Mission régionale d'autorité environnementale
ÎLE-DE-FRANCE

Avis délibéré
de la Mission régionale d'autorité environnementale d'Île-de-France sur le projet de renouvellement urbain des Godardes II
situé à Rueil-Malmaison (92)

N°MRAe 2021 - 1703

FIGURE 4: EXTRAIT DE CARTE BRUITPARIF, SOURCE : [HTTPS://CARTO.BRUITPARIF.FR/](https://carto.bruitparif.fr/)

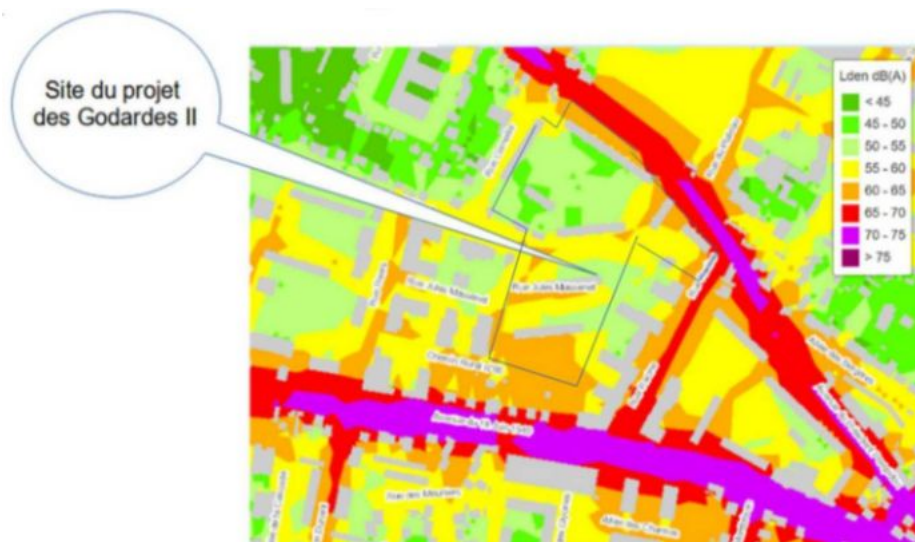
De plus, aucune modélisation du bruit n'a été envisagée⁹, alors que des effets cumulés en matière de déplacements sont à prendre en compte avec la ZAC de l'Arsenal et qu'une modélisation aurait permis de définir des objectifs d'isolement adaptés. La MRAe rappelle qu'un isolement acoustique conforme à la réglementation en vigueur devra être mis en place sur les bâtiments les plus impactés.

La MRAe recommande de modéliser le bruit auquel seront exposés les futurs résidents du quartier des Godardes, en prenant en compte les effets cumulés avec le projet de ZAC de l'Arsenal, afin de définir des objectifs d'isolement acoustique adaptés.

FIGURE 5: COUPE NORD-SUD DU PROJET, SOURCE : PERMIS D'AMÉNAGER (PIÈCE PA 05)

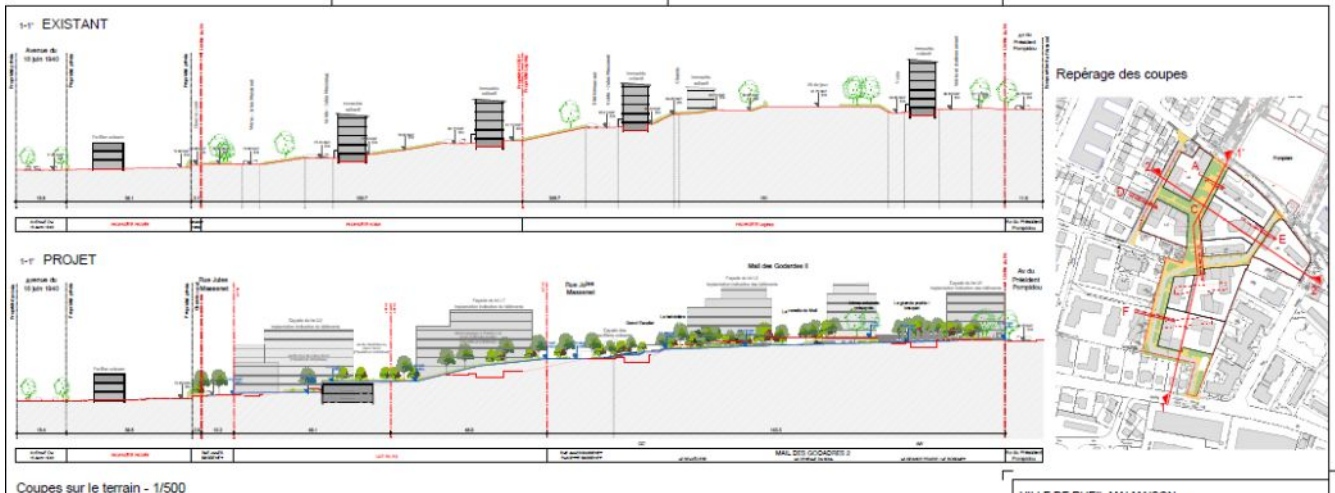
La MRAe remarque en premier lieu que si des coupes sont présentes dans les pièces du permis d'aménager¹¹, (cf. figure 5) elles n'ont pas été intégrées dans le corps de l'étude d'impact.

Elle observe que les bâtiments existants sont disposés dans un sens perpendiculaire à la pente, alors que ceux projetés sont majoritairement implanté en parallèle à celle-ci. L'étude d'impact indique (page 16) que « *le bâti est orienté de manière à ce que l'ensemble des logements puisse bénéficier de vues longues sur le paysage* ». Seules des coupes permettent de rendre compte du dénivelé du projet, d'appréhender les hauteurs et l'orientation du bâti avant/après et de comprendre les angles de vues possibles depuis les terrasses des étages hauts. Ces coupes doivent donc être intégrées à l'étude d'impact.

- compléter la présentation de l'insertion topographique du projet en intégrant notamment dans le corps de l'étude d'impact les coupes du permis d'aménager ;
- permettre d'apprécier la valeur d'usage et l'insertion urbaine, paysagère et architecturale du projet et son lien avec la ZAC de l'Arsenal, par des vues et perspectives à l'échelle du grand paysage et à hauteur d'homme depuis des points de vue diversifiés et repérés en plan, avant et après le projet ;
- quantifier les remblais et déblais produits par le projet, ainsi que les surfaces impactées.

FIGURE 7: GESTION DE LA PENTE, SOURCE ÉTUDE D'IMPACT PAGE 18

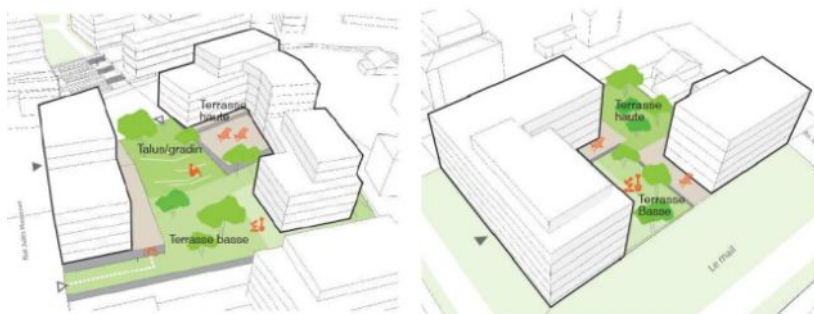
Or, si les schémas et images présentés en page 137 (cf. figure 7) donnent une idée générale de l'ambiance paysagère prévue, ils ne permettent pas une compréhension suffisante de la manière dont seront gérés les aménagements. L'étude d'impact indique (p.120) que le projet a l'ambition « d'aménager des usages à plat dans les coeurs d'îlot, supports d'usages (jardins privés/partagés terrasses, assises, belvédères », mais à défaut de vues perspectives et de coupes repérées en plan, il est difficile d'apprécier leur impact visuel et leur valeur d'usage. Le traitement des toitures (végétalisées ou non, type d'usage...) et celui des parkings aériens doivent également être précisés et les impacts éventuels du projet sur l'ensoleillement des logements situés à l'est et l'ouest du projet n'ont pas été évalués.

Il manque enfin dans l'étude d'impact des vues perspectives et des montages photo avant/après, permettant de rendre compte de l'impact du projet à l'échelle du « grand paysage » et en lien avec la ZAC de l'Arsenal. À cet égard, les

FIGURE 9: EXEMPLE DE JARDIN SUR DALLE - SOURCE ÉTUDE D'IMPACT PAGE 20

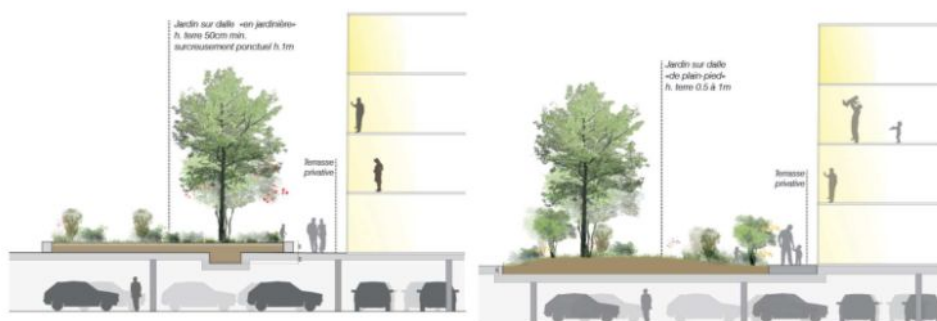
La MRAe remarque que ce pourcentage n'indique pas la part d'espaces plantés en pleine terre. En effet, un certain nombre d'aménagements paysagers sont réalisés sur dalle (cf. figure 9), ce qui peut favoriser le ruissellement. Le maître d'ouvrage doit confirmer et justifier le choix réalisé au regard du risque de ruissellement, en particulier s'il imperméabilise l'existant ou s'il végétalise des dalles déjà existantes.

- de préciser l'évolution du taux d'imperméabilisation du site en détaillant la part des espaces verts en pleine terre au regard du risque de ruissellement ;
- d'évaluer la contribution du projet à l'évolution de l'effet d'îlots de chaleur.

FIGURE 10: ÉVOLUTION DES SURFACES IMPERMÉABILISÉES, SOURCE ÉTUDE D'IMPACT PAGE 120

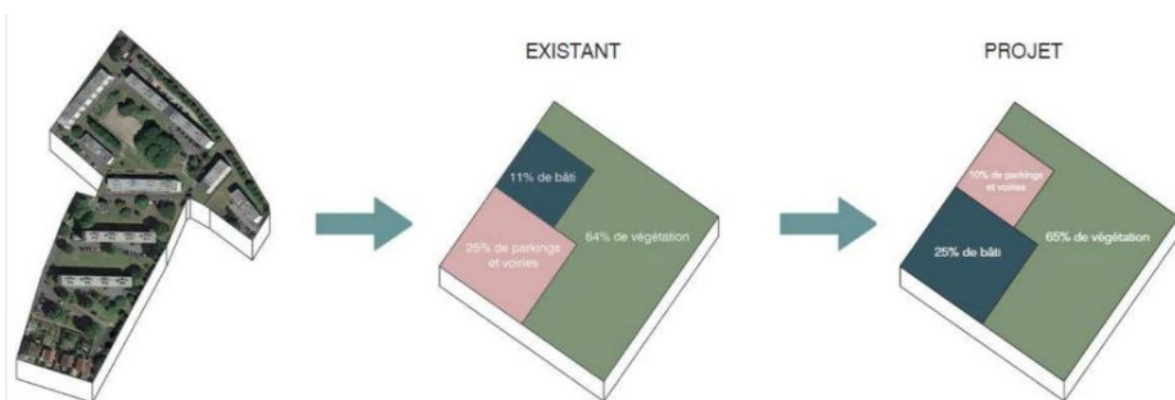
Le dossier fera potentiellement l'objet d'un dossier Loi sur l'eau¹⁴. La MRAe note qu'étant donnée la forte pente du terrain, le risque de ruissellement est important. Selon l'étude d'impact, le projet « n'entraîne pas d'augmentation significative des surfaces imperméabilisées » : la part des surfaces végétalisées passerait de 64 % à 65 % (page 120).
